Number	G4-3
Score	125 / 487
Rank	24位

減点ポイント(不良例)

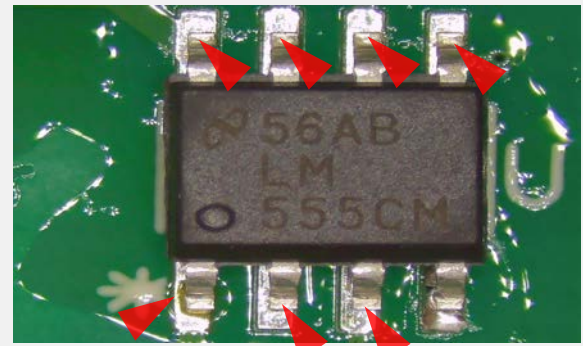
はんだ過多
IPC-A-610G 8.3.5を参照

はんだ不足
IPC-A-610G 8.3.5を参照
